**INFORME / ALEGACIÓN SOBRE LOS
DOCUMENTOS EN TRAMITACIÓN RELATIVOS A LAS ARPI
DESARROLLADAS POR LA CONFEDERACIÓN HIDROGRÁFICA DEL EBRO
EN EL MUNICIPIO DE CAMPOO DE ENMEDIO**

8 de marzo de 2014

COTESA

1 Necesidad de definir el borde sur de Requejo

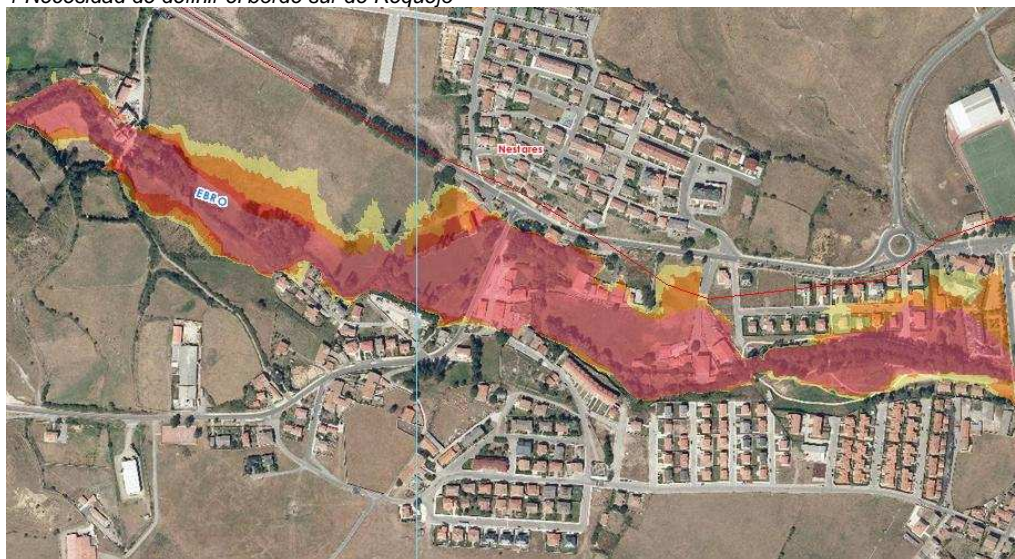
2 Conveniencia de perfilar el carácter de la inundabilidad en la zona central histórica de Nestares

11 Zona de flujo preferente grafiada. Propuesta de reajuste de la misma de acuerdo con las cotas y los elementos existentes

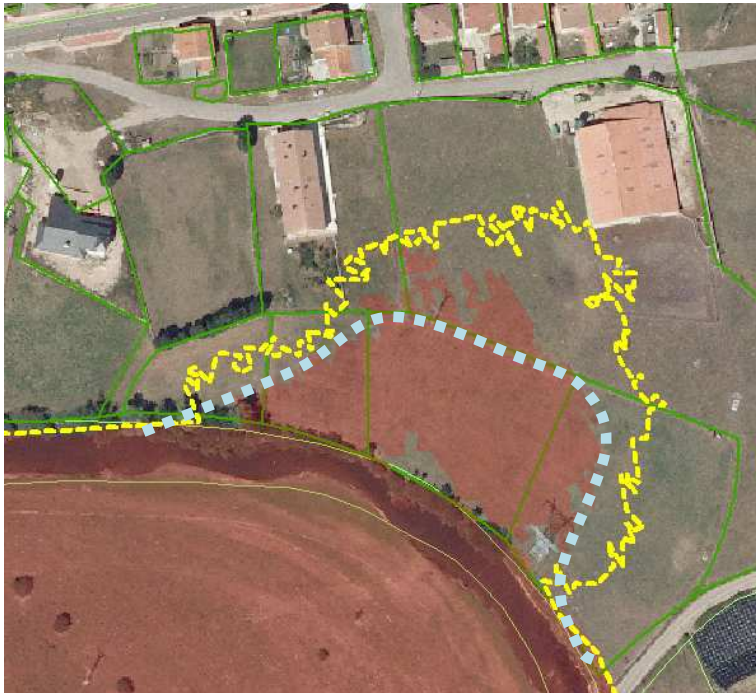
Se trata de una zona de borde junto al puente en la desembocadura del arroyo que baja desde

la plaza principal de Requejo. Efectivamente existen variaciones de cota importante y la desembocadura del arroyo hace creíble la penetración, sin embargo la ubicación de las dos viviendas es sobre la cota más alta de las respectivas parcelas, por lo que parece muy poco probable que ocupe la vivienda por ello proponemos el ajuste de la zona de flujo preferente excluyendo las zona más alta de las parcelas (básicamente las viviendas) pero no así el resto.
